# Notat - Endring av detaljregulering naustområde skutevika

| OPPDRAG       | Endring i detaljregulering nausteområde Skutevika | DOKUMENTKODE    | 10273464-01-PLAN |
| EMNE          | Planomtale endringer                              | TILGJENGELIGHET | Åpen             |

Figur 1-1 Utsnitt av gjeldende reguleringsplankart, (planid 4613\_202107) sist revidert 29.11.2023. Endringsområdet er markert med rød sirkel.

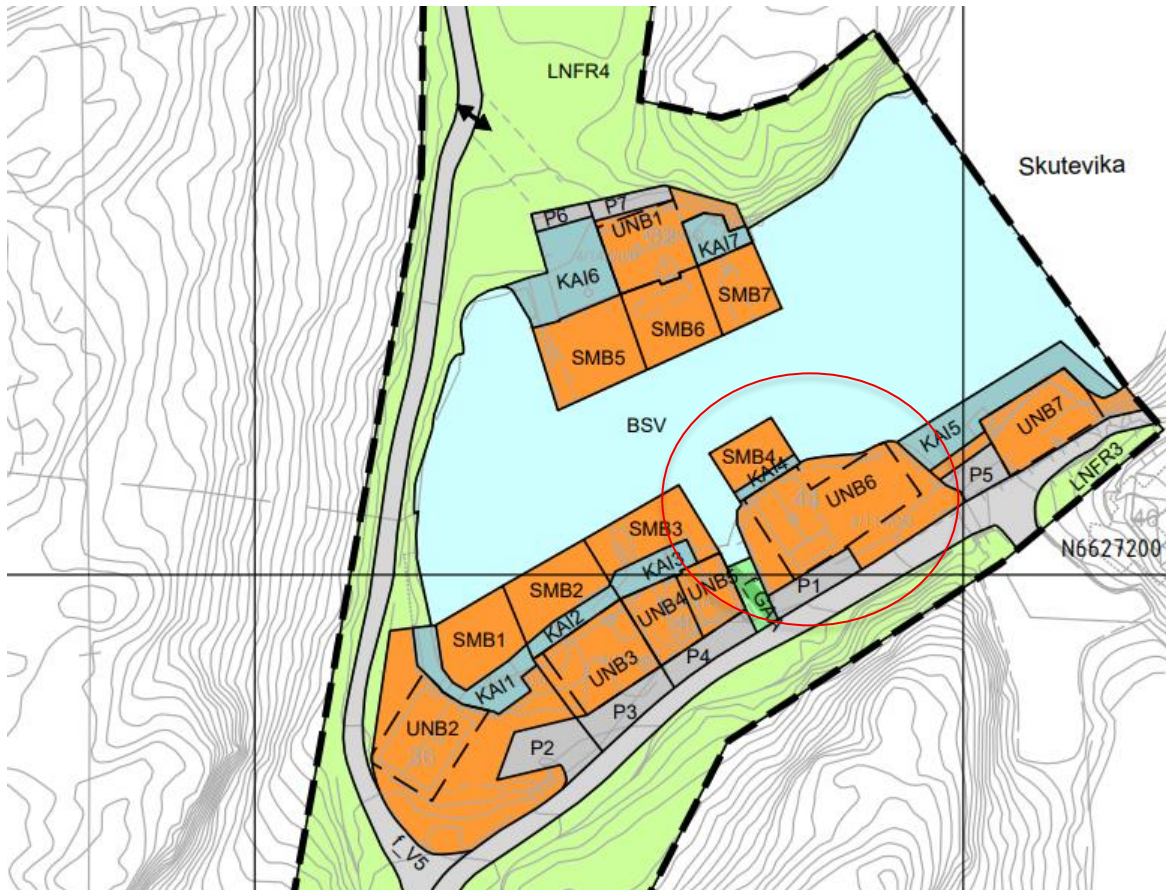
Gjeldende reguleringsplan for naustområde Skutavika (planid 202107) ble vedtatt 24.4.2023. Bakgrunnen for søknaden om planendring er behovet for etablering av ny kai og brygge, samt flere parkeringsplasser ved UNB6.

Planlegg Bømlo var forslagsstiller i utarbeidelsen av gjeldende reguleringsplan. De opplyser at det i sin tid ikke ble regulert inn kai, flytebrygge og parkeringsplass foran felt UNB6 fordi datidens eier ikke etterspurte dette.

Figur 3-1 Gjeldende reguleringsplan vedtatt 24.4.2023 til venstre og planforslag datert 5.5 2026 til høyre.

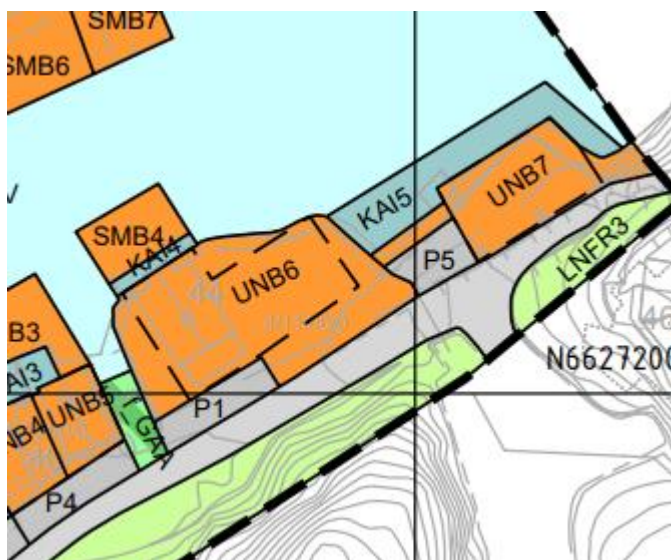
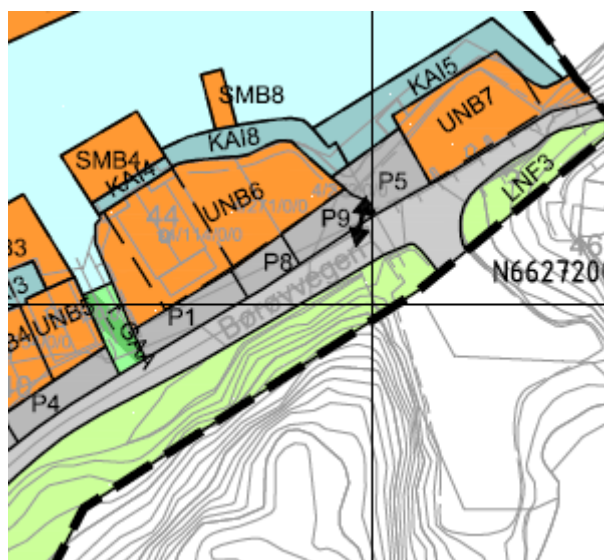
1. **Byggegrense UNB6.** Byggegrensen er justert for å få en bedre arrondering tilpasset oppføring av to naust. Byggegrensen UNB6 følger nå i hovedsak feltgrensene. Endringsforslaget innebærer ingen endringer i antall naust eller tillatt størrelse på naustene som kan bygges. En

byggegrense som følger sjølinjen, gir større fleksibilitet og legger til rette for en mer hensiktsmessig plassering av naustene i forhold til kai.

2. **Nytt felt KAI8.** Det er regulert inn et nytt kai formål (KAI8) med en bredde på 3 meter langs UNB6. Det er i samsvar med kommuneplanens krav til avstand fra kystkonturen. Den planlagte kaien vil strekke seg ca. 1 meter lenger ut i sjøen enn nabokaien (KAI4) i vest. Tilsvarende høyde og bredde som kai 4 er vurdert, men frafalt fordi kaien er av eldre dato og tilfredsstillende ikke dagens krav til høyde. En bredde på 3 meter er vurdert som nødvendig for å sikre at båt kan ligge inntil kaien også ved lavvann.

Planen tilrettelegger for at kaiens utforming kan tilpasses kai i øst. Tiltakshaver planlegger å bygge kaien med tilsvarende høyde, utførelse og kvalitet som er benyttet på naboeiendommen i øst (KAI5), se også Figur 2-2.

3. **Nytt felt SMB8.** Det er regulert inn areal for en flytebrygge (SMB8) på inntil 15 m<sup>2</sup> foran UNB6. Areal for flytebrygge er av samme størrelse som gjeldende reguleringsplan åpner for. Den er plassert slik at den ikke går lenger ut i sjøen enn det SMB4 åpner for.
4. **Nytt felt P1 og P9.** Det er regulert inn to nye parkeringsplasser, P8 og P9, sør for UNB6. Eier av UNB7 har avtale med eier av P9 om tilkomst over eiendommen. Tilkomst til P5 er vist med en pil i plankartet.
5. **Endring P5 og UNB7.** Regulert stripe mellom UNB6 og UNB7 er tatt ut da den ikke har noen praktisk funksjon. Areal er endret til parkeringsplass i samsvar med dagens bruk.

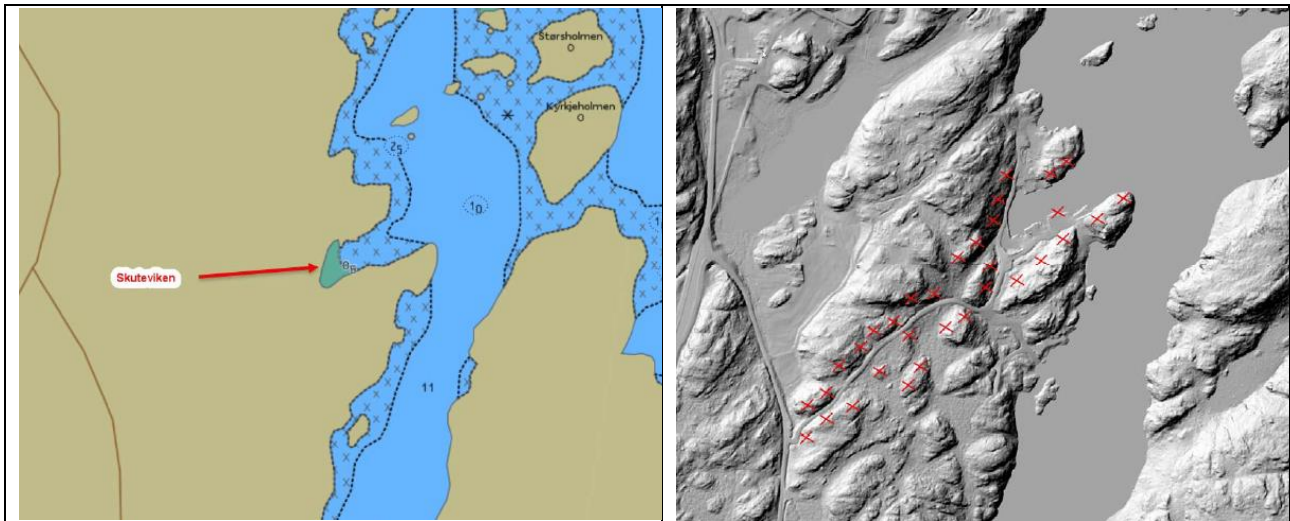
§ 1.2 Det er satt inn en oppdatert tabell som viser arealformål.

§ 2.4 Det er lagt til en presisering som gjelder bestemmelsen.

§ 2.8 Byggegrenser er spesifisert.
